技C第1057号(1/2)
2026年8月3日

株式会社 サンミュロン

VH形全面2色照光タイプLED(緑・黄 LED記号89)変更のお知らせ

VH形照光式押しボタンスイッチ

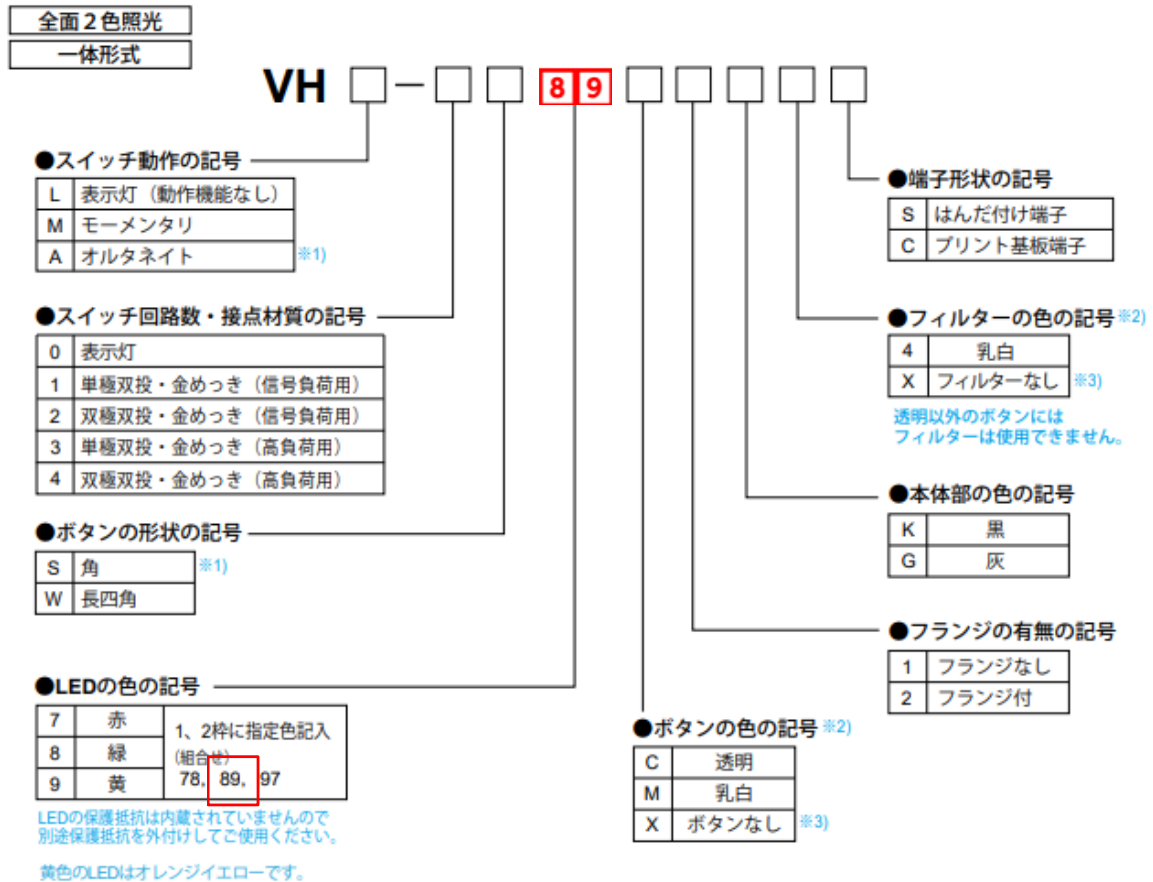
- 対象製品 VH形照光式押しボタンスイッチ
- 変更内容 全面2色照光タイプのLED(緑・黄 LED記号89)変更
(詳細は次頁以降参照)
- 変更理由 現行LEDの生産中止のため
- 備 考 次頁以降の仕様以外形式・外観・価格等に変更はございません。
「外付け抵抗値」の変更が必要となります。
次頁の「参考外付け抵抗値」をご参照のうえ、ご設定ください。
- 実施時期 2027年2月1日(ロット番号1L27)生産分より
※受注及び在庫の関係で実施時期が早まる場合がございます。

変更前		変更後	
発光色		緑	黄	緑	黄
最大動作電流 IFM	(mA)	30	30	20	25
順電圧 VF(Typ.)(IF=20mA時)	(V)	4.4	4.2	2.1	1.9
直流逆電圧 VR	(V)	8	8	5	5
参考 外付け 抵抗値	DC5±5%	(V)	33Ω 1/8W	43Ω 1/8W	180Ω 1/8W
	DC12±5%	(V)	390Ω 1/4W	390Ω 1/4W	620Ω 1/2W
	DC24±5%	(V)	1kΩ 1/2W	1kΩ 1/2W	1.5kΩ 1W
電流値(参考値)	(mA)	20	20	16	5
